**« Projet d'extension du Matmut Stadium »
présenté par la SASP Lou Rugby
Sur la commune de Vénissieux (Rhône)**

**Avis de l'Autorité environnementale
sur le dossier de permis de construire,
présentant le projet et comprenant l'étude d'impact**

Avis P n° 2014-1068

émis le 15 avril 2014

Source : Dossier de permis de construire, pièce graphique n°03A

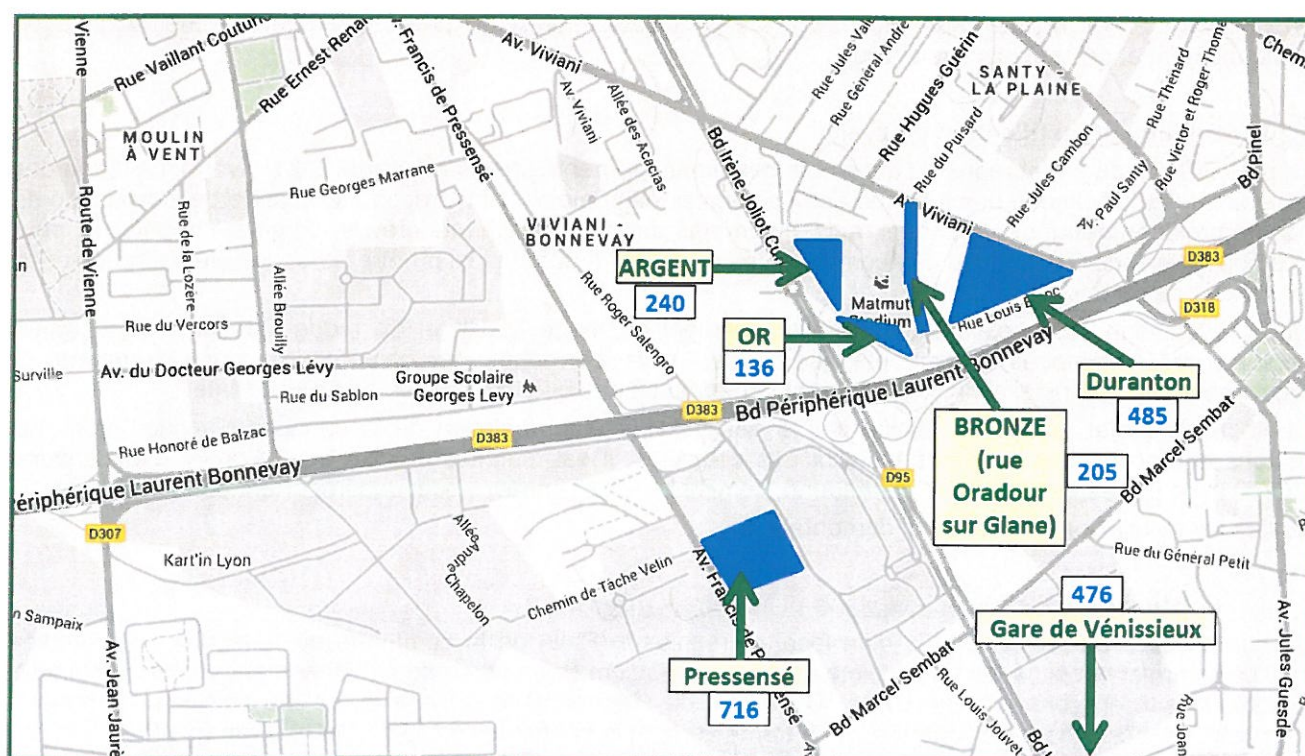
La présentation du projet reprend l'ensemble des aménagements prévus (cf. partie 1.1 ci-avant). La clarté des tableaux de modifications des tribunes est à souligner. Néanmoins, l'intégration d'une carte de localisation du site du projet en début de document, ainsi qu'un plan des aménagements prévus, aurait été opportune, pour mieux appréhender l'ensemble des composantes du projet. Il aurait ainsi pu être utilisé les pièces graphiques du dossier de permis de construire.
